Dodatek č. 1 ke

SMLouvě o dílo

ZŠ Jáchymov – sanace soklu

Dodatek k technické zprávě ZŠ Jáchymov - sanace soklu

ŘEZ AA - upravený řez REALIZACE STAVBY (VZOROVÝ ŘEZ VZDUCHOVÝM KANÁLEM)

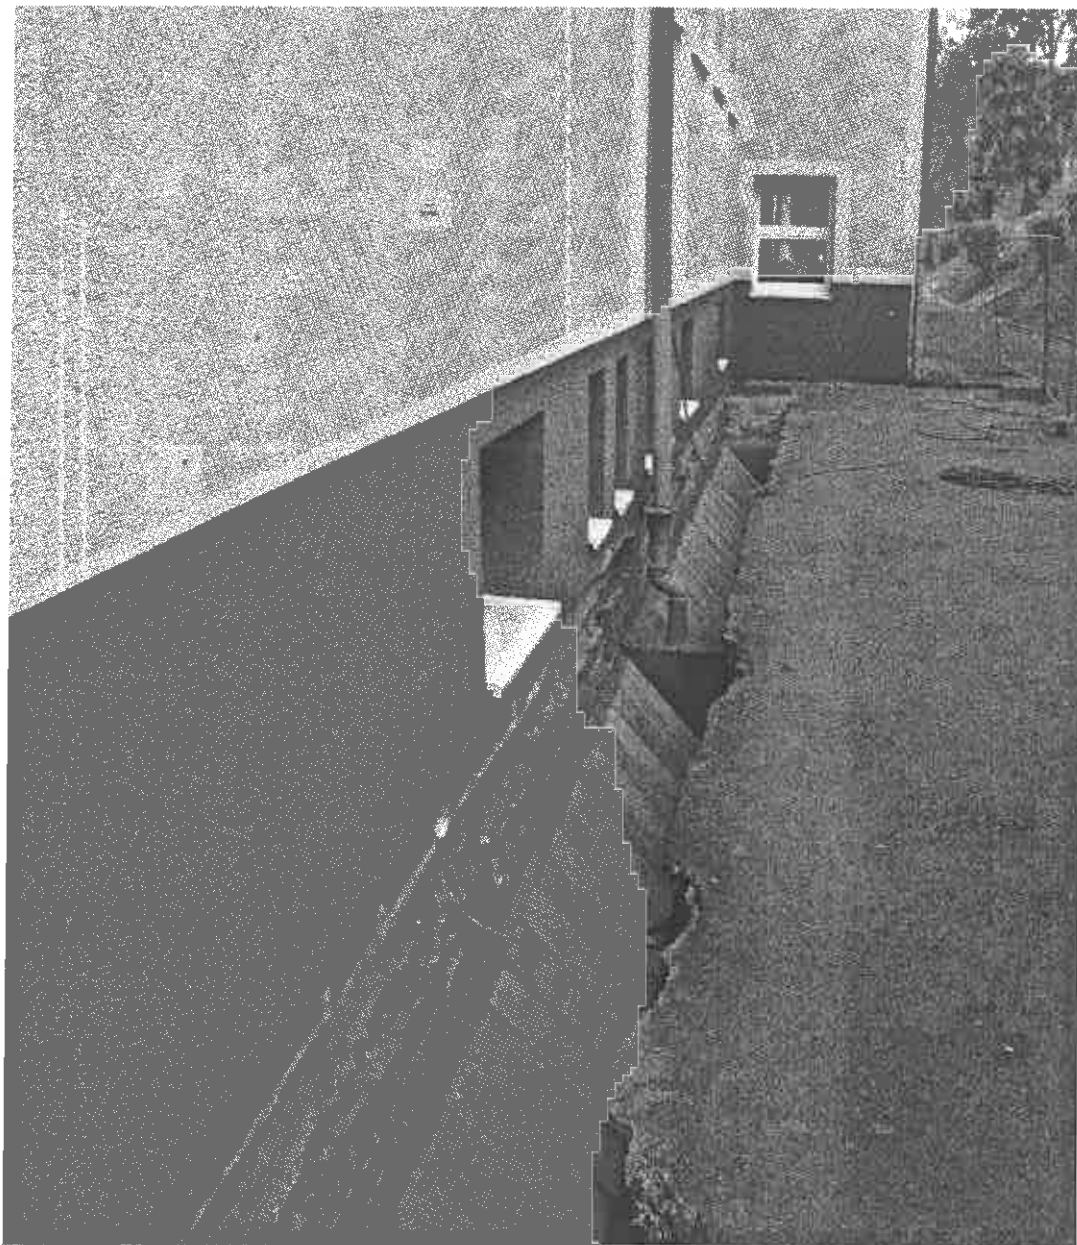
Po provedení výkopu v zadní části severní fasády (u křídla tělocvičny) se na KD zúčastněné strany rozhodly provést snížení prohloubení výkopu na základovou spáru objektu (prohloubení o 0,7 m - na hloubku 1,7 m) oproti původním výměrám. Z tohoto důvodu musel být zde (v zadní části severní fasády tělocvičny) rozšířen výkop o 30 cm. Podél celé severní fasády zůstává šířka základu 0,7 m, pouze se o 0,7 m prohlubuje.

Výkop podél fasády není rozšířen, zůstává dle projektové dokumentace 0,7 m, nesoudržné vrstvy po komunikaci při výkopech padají a výkop rozšiřují.

PLOCHA VZDUCHOVÉHO KANÁLU 1,05,00 m² (cca 0,2 m²)

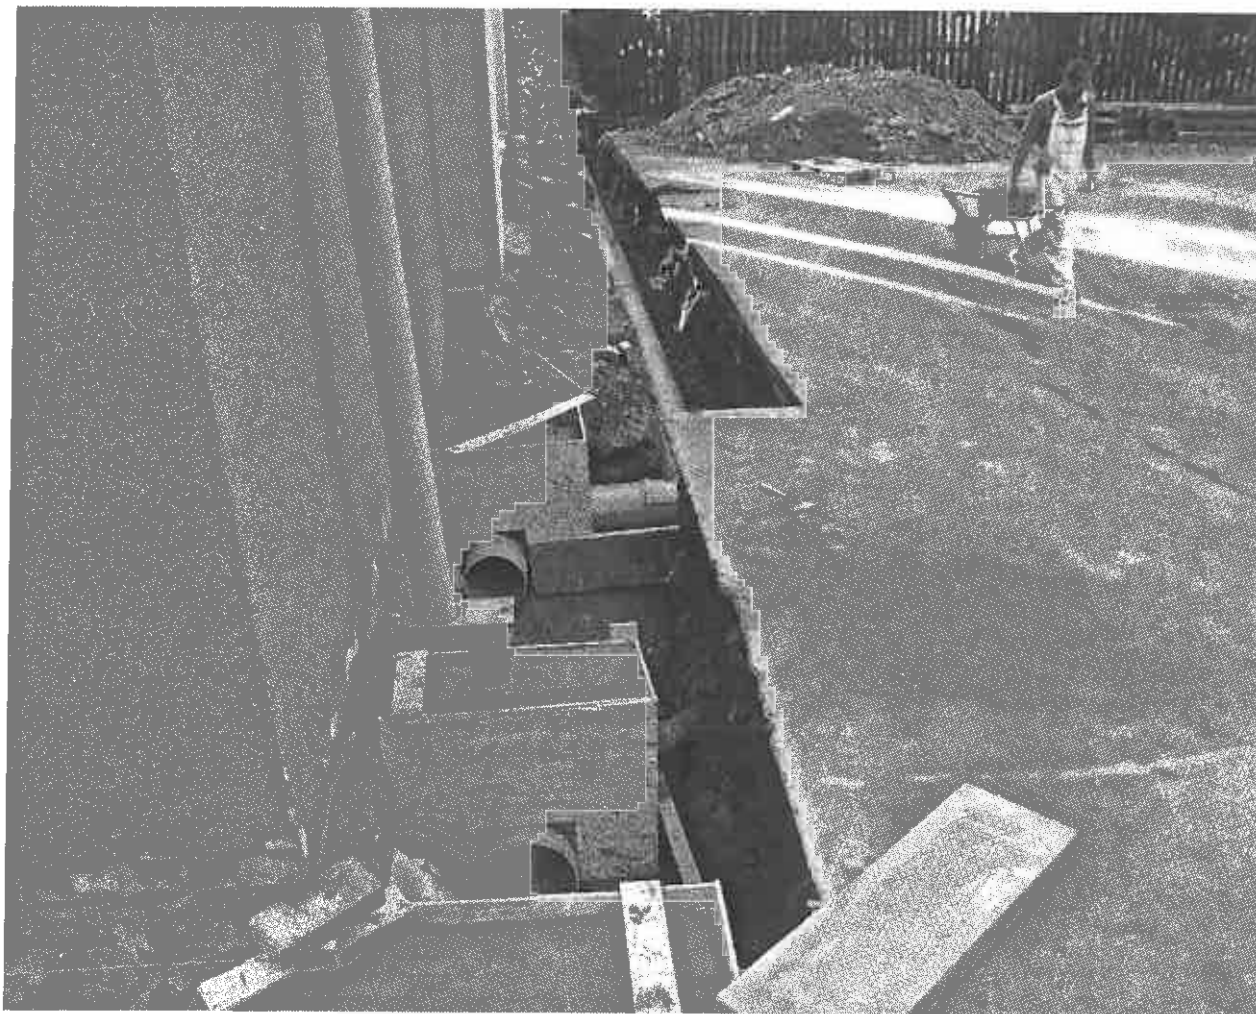
Stávající vodorovná izolace proti vodě je min. 20 cm pod úrovní komunikace, svislá hydroizolace zcela chybí, to je hlavní příčina zatékání povrchové vody do stěny suterénu. Z fotografie je zřejmé, že výkop je v nesourodém násypu a rozšiřuje se o cca 20- 30 cm, tím je poškozena spára živice.

V místech bočního schodiště byly při provádění výkopu nalezeny nesoudržné vrstvy základů a výkop pro odvětrání je nutno upravit před vchodem posunutím výkopu cca 70- 80 cm od základu.

Úprava u hlavního vstupu (vnější schodiště)

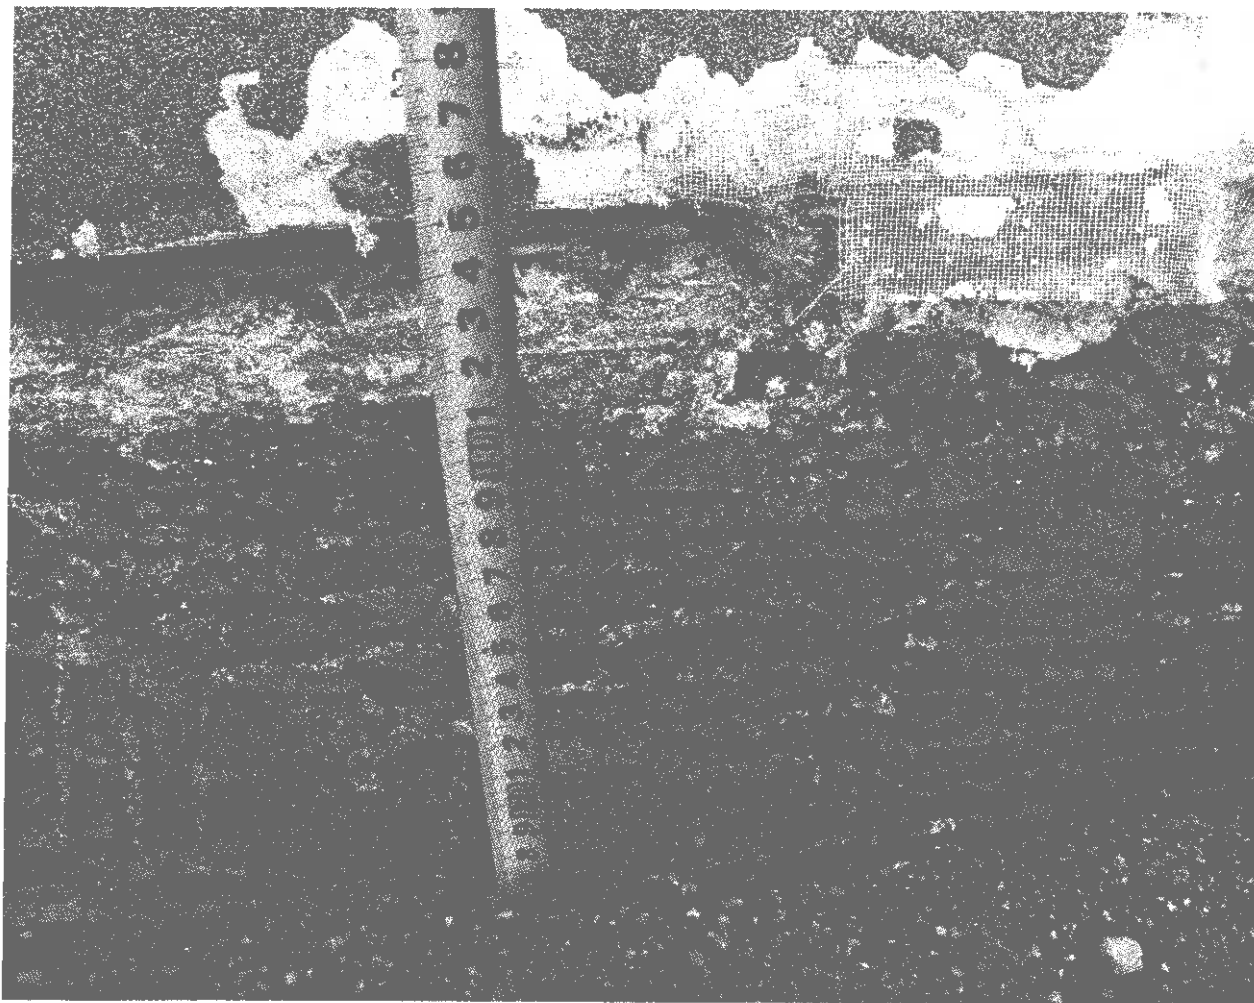
U hlavního schodiště bude výkop upraven z původní trasy dvěma koleny a potrubím DN 315 tak, aby výkop nezasahoval do podlaží-základů schodiště.

Prohloubení výkopu o 0,7 m - na hloubku 1,7 m

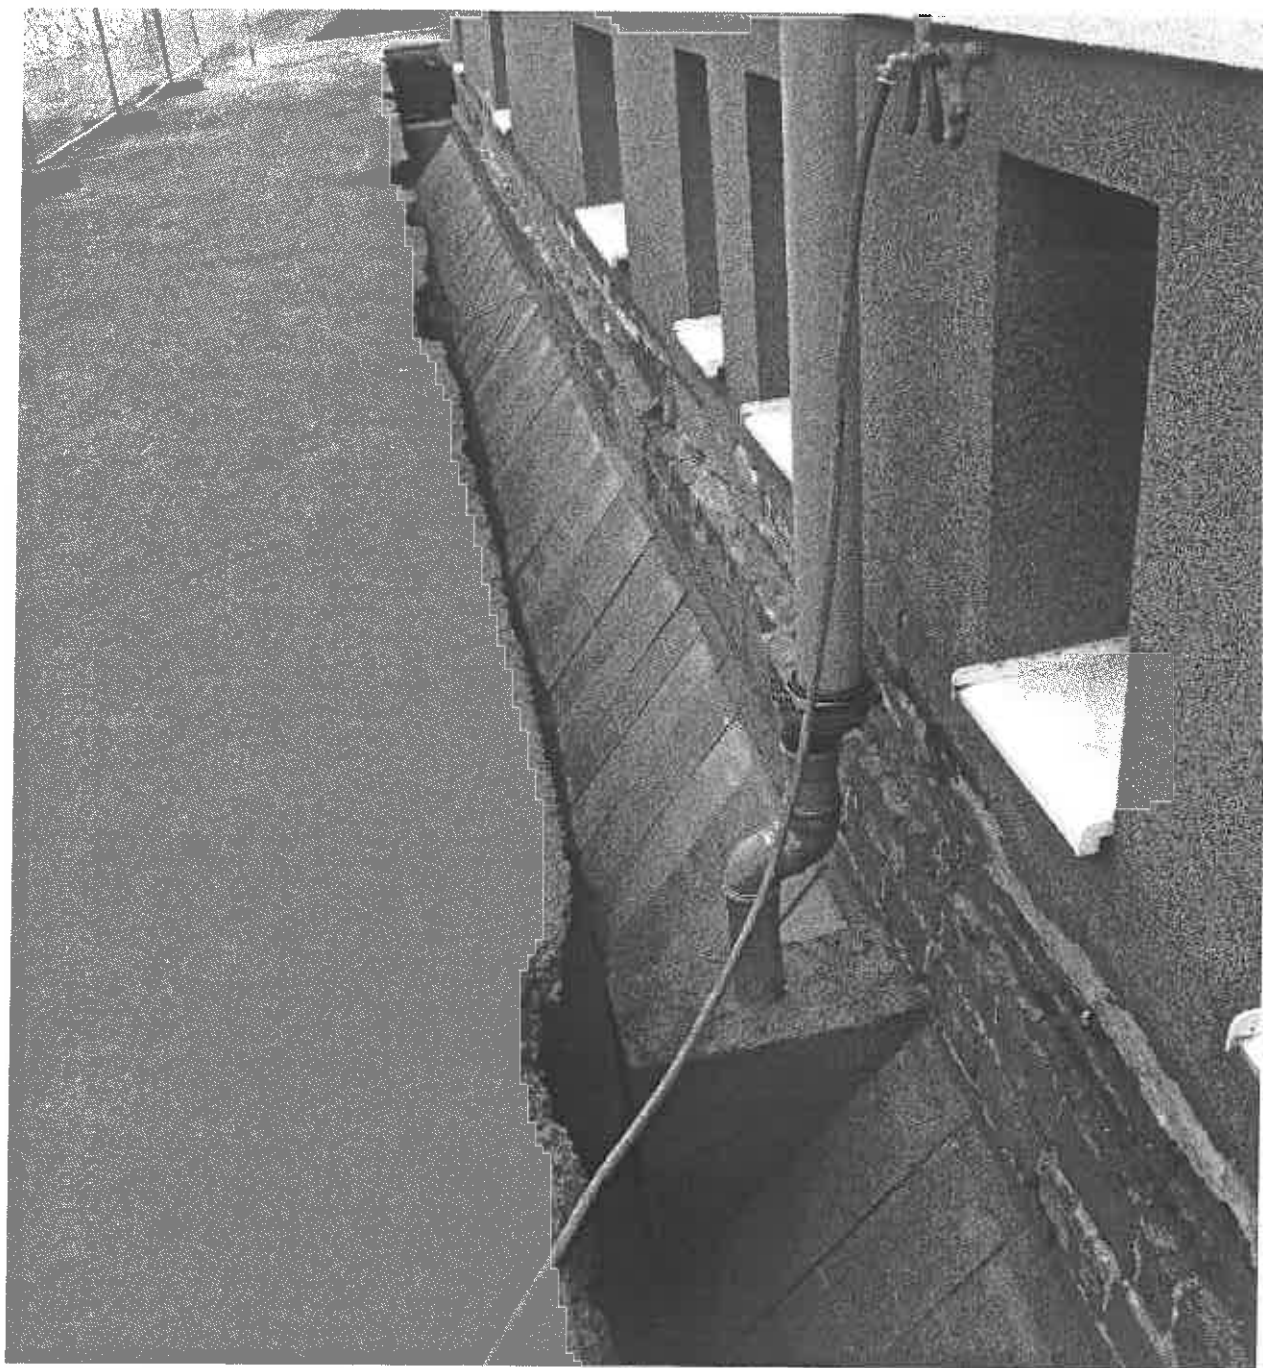
Z obrázku je zřejmé, že podloží prováděné komunikace je na nesoudržných vrstvách a při výkopech dochází k sesuvu tekutých písků a zeminy do výkopu, které je nutné odtěžit.

V rozpočtuhloubení rýh 68,522 m³

Na stavbě.....hloubení rýh $96,8 \times 1,6 \times 0,9 = 139,392$ m³

Navýšení kubatúry výkopu je + 70,870 m³.

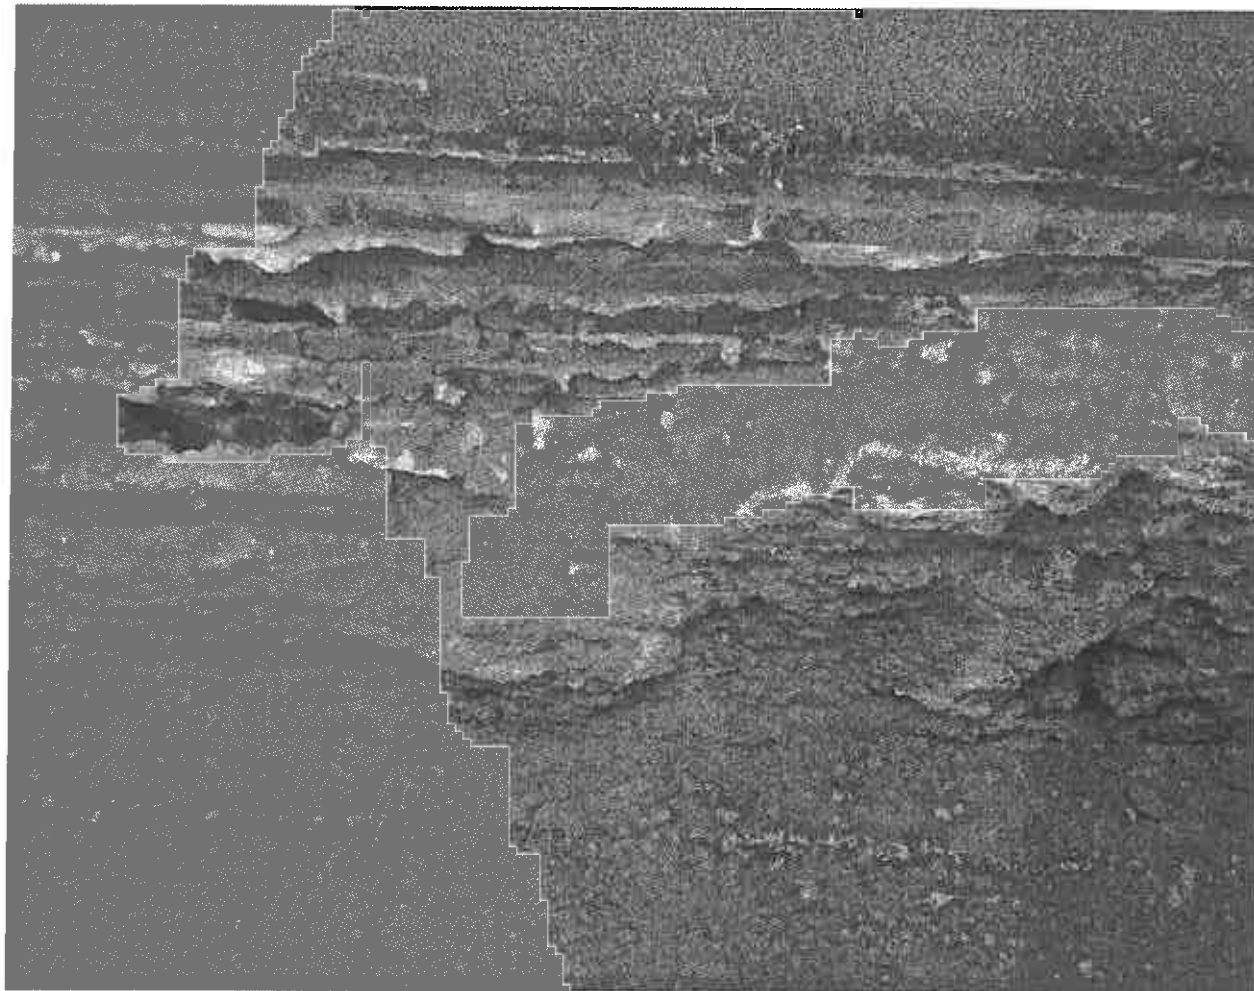
Při výkopu byly nalezeny opěrné zdi přízdívek, tyto nebyly při sondách před vypracováním PD zastiženy. Objem opěrných zdí je dopočítán v dodatkovém rozpočtu.

V místě vyústění odvětrání byl odstraněn zásyp při původního výtahu do sklepa, nalezeného při provádění prací. Tím vznikla kaverna, kterou je nutno zasypat kamenivem, aby nedošlo k sesednutí parkoviště.

Zásyp původního výtahu do sklepa, nalezeného při provádění prací (kavernu pod krytem komunikace je nutné zasypat kamenivem), výkop v zadní části u křídla tělocvičny je rozšířen na 1,0 m

Výkop podél fasády není rozšířen, zůstává dle projektové dokumentace 0,7 m

Chybějící izolační přizdívka

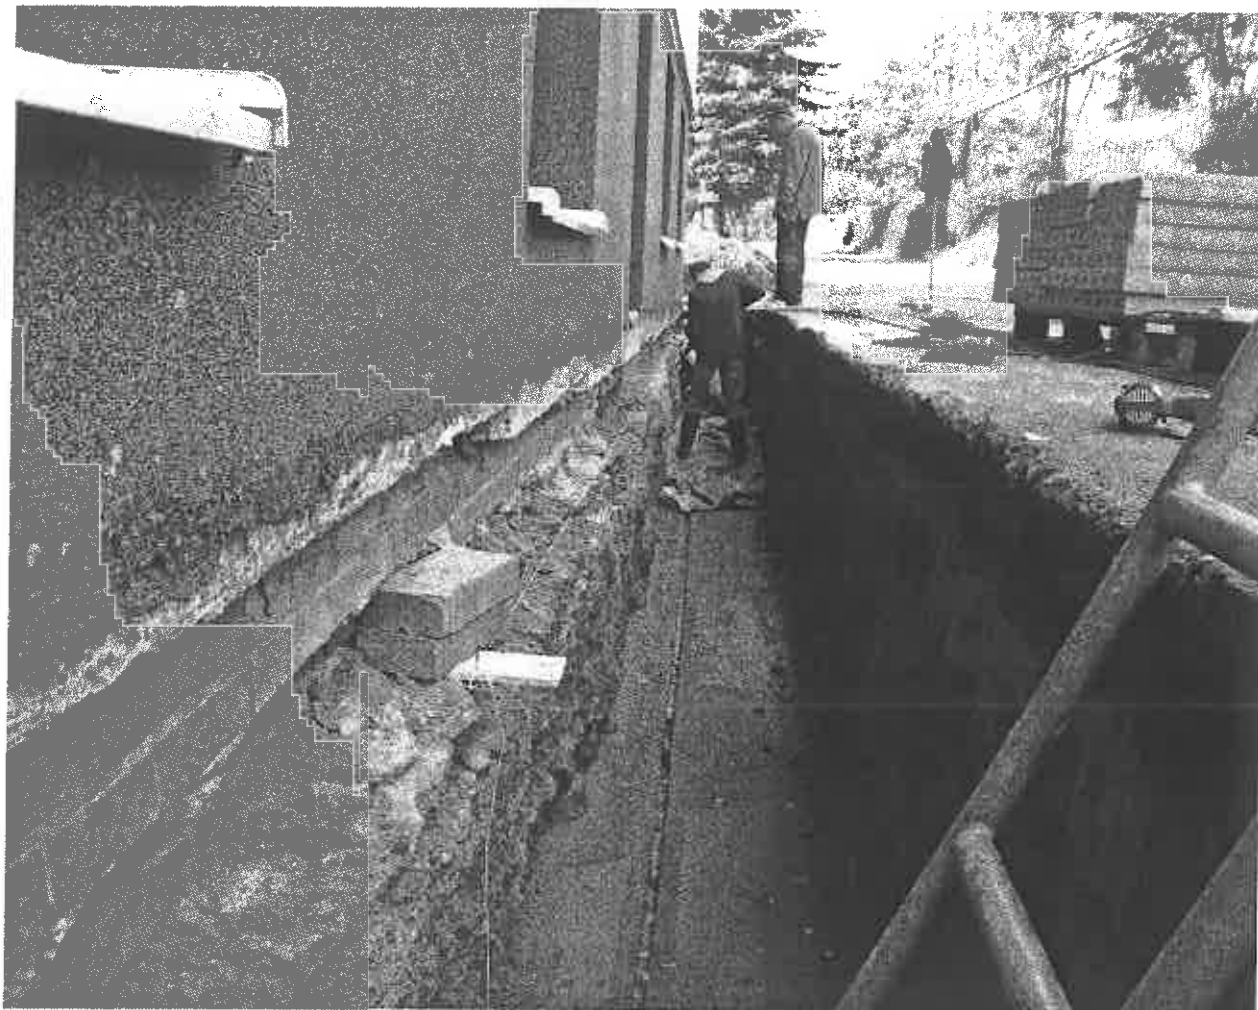
Při obnažení izolační přizdívky bylo zjištěno, že v některých místech chybí a je nutno jí doplnit cca 3,4 m². Posílám dodatečné foto, kde je vidět, že izolace v množství 3,4 m² je nedostatečná

Nutnost vyrovnání omítkou s částečným osekáním základů včetně provedení nových izolací

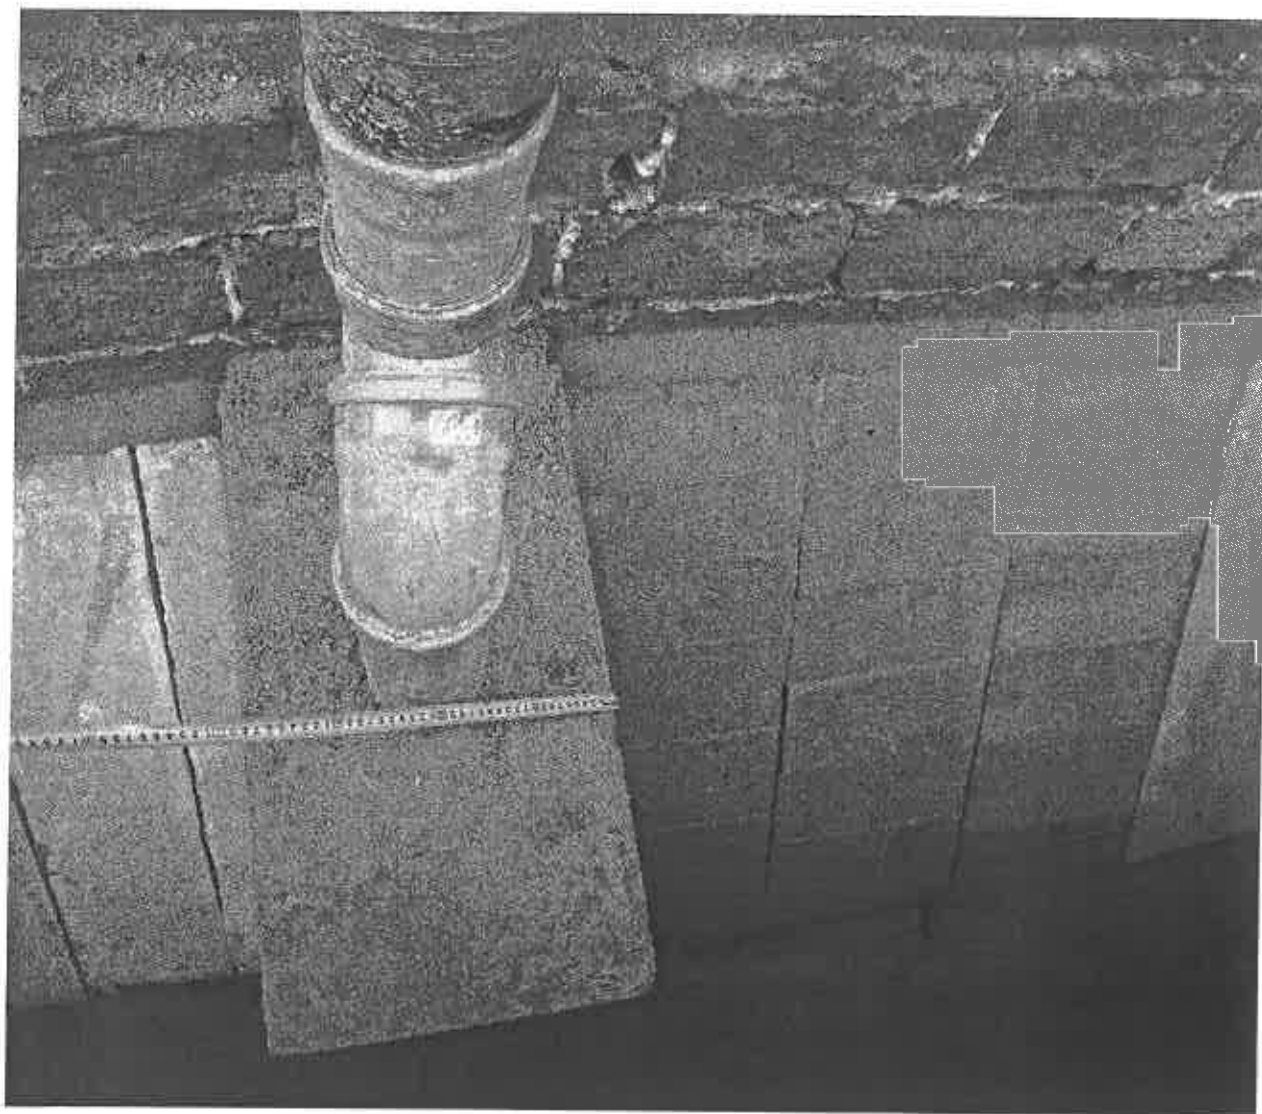
Na rohu objektu u hlavního schodiště vstupu je vzhledem k nesoudržným vrstvám základu provést vyrovnání omítkou s částečným osekáním základů tak, aby desky PZD byly opřeny o svislou stěnu základu.

Odtokový drenážní žlábek bez drenážního potrubí.
Nutno provést doplnění izolační přizdívky a svislé izolace.

Vytvořením odtokového žlábků není nutné provést drenáž ve spodní stavbě v plné délce.
Drenáž se použije pouze v místech souběhu s potrubím DN 315. Délka drenáže
v odtokovém žlábků max. cca 35,00 bm.

Vzhledem k tomu, že přizdívka objektu není rovná GP upustil od založení desek na
ocelovém profilu L 50x50x3. Deska se opře o vodorovný podkladní beton a postupně se
při osazování bude zajišťovat betonovým klínem do původního terénu.

Rozdíl oproti PD, nebude osazen úhelník ocelový rovnostranný 50x50x5mm (- 6 930 Kč) a
nebude provedeno vstřelování hřebů rozměru do 6x60 mm - 33 ks (- 2 202,42 Kč)
